Dispensasjon frå regulert byggehøgde og utnyttingsgrad for BKB2 på vilkår - gbnr 188/384, 188/421 og 188/416 Gjervik ytre

Administrativt vedtak: Saknr: 358/22
Tiltakshavar: Kvasnesvegen 33 AS
Søknadstype: Søknad om dispensasjon etter plan- og bygningslova (pbl.) § 19-1

Kartskisser

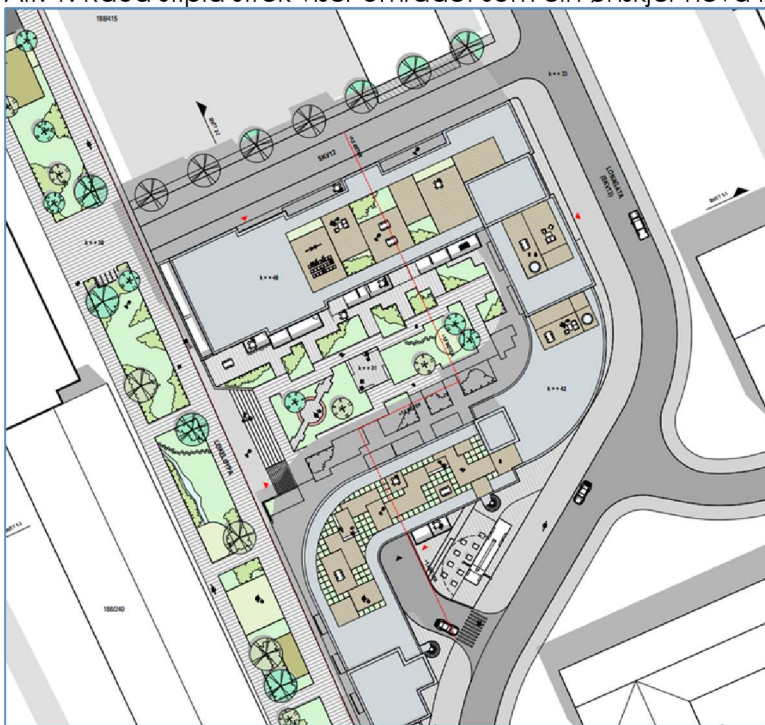
Alt. 1: Raud stipla strek viser området som ein ønskjer heva med 1,6 meter

Alt 2: Raud stipla strek viser området som ein ønskjer heva med 1,6 meter og areal for ekstra etasje.

Det vert gjeve dispensasjon frå områdeplanen for Knarvik Sentrum for maksimal utnyttingsgrad og byggehøgde gitt i føresegn 3.1.4 og maksimal byggehøgde for takoppbygg i føresegn 3.1.2 i tråd med søknad om dispensasjon alt. 1. Det vil seia at

- maksimal utnyttingsgrad er 250 % BRA
- maksimal gesims- og mønehøgde for del av tiltaket slik vist på situasjonsplan og snitt for alternativ 1 vert heva med 1,6 meter til kote + 49,6 mot nord og aust og kote + 43,6 moh på del mot sør
- maksimal høgde for takoppbygg vert sett til 4,2 meter.

Søknaden om dispensasjon for maksimal utnyttingsgrad og maksimal gesims- og mønehøgde slik det går fram av alternativ 2 vert avslått.

Plan 1. etasje som viser tilgang inn i området frå tilgrensande offentlege areal

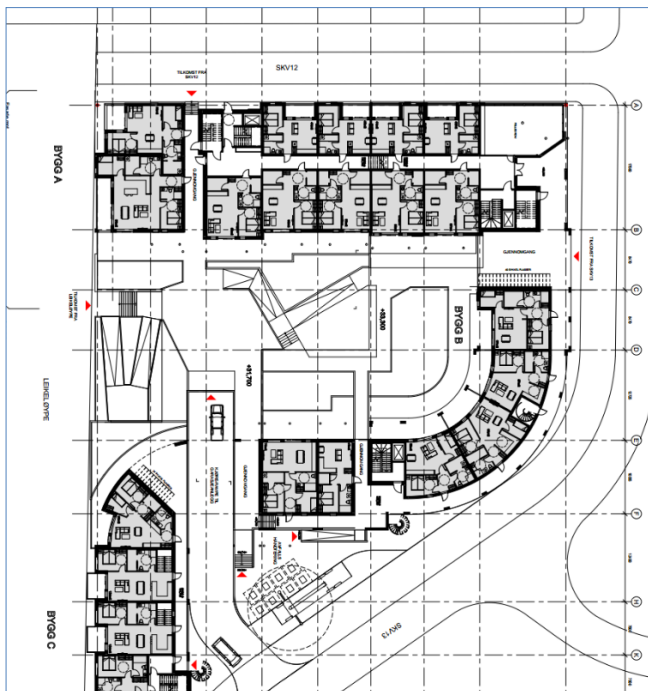
Søkjar grunngir søknaden om dispensasjon for regulert byggehøgde og utnyttingsgrad i hovudsak i stadeigne forhold. Tomten har stor høgdeskilnad frå sør til nord og fastsett høgde på tilgrensande infrastruktur inkludert leikeløypa o_SGT3, gjer det utfordrande å få ei brukbar utnytting av eigeidomen. Det er krevjande å leggja heile garasjeanlegget under bakken og samstundes få gode løysingar i tråd med områdeplanen sine intensjonar. Ved å heva 1. etasje for delar av bygningsmassen mot nord (langs o_SKV12) og aust (langs o_SKV13) vil ein få trinnfri inngang til gardstunet via offentlege vegareal, gode lysforhold og betre utsikt, samt ein god overgang mellom gardsrommet og leikeløypa o_SGT3 som inviterer til sambruk.

Det er administrasjonen si vurdering at omsyna bak utnyttingsgrad og byggehøgde ikkje vert sett vesentleg til side som følge av tiltaket det er søkt om dispensasjon for i alternativ 1. Kommunen viser til søkjar si grunngeving og filtrer denne. Det er i vurderinga lagt særleg vekt på at dei stadeigne forhold gjer at det er krevjande å etablere garasje som i sin heilskap ligg under bakken. Det er vidare lagt vekt på at ei heving av 1. etasje med 1,6 meter vil gje ei god løysing i tråd med viktige kvalitetar i områdeplanen der ein har fått trinnfri inngang frå gate til bustadar og gardstun, gode bustadforhold med sør og vestvendte bustadar med gode solforhold og utsyn. I tillegg vil ein få ein direkte og open tilgang mellom gardstunet og leikeløypa vest for utbyggingsområdet.
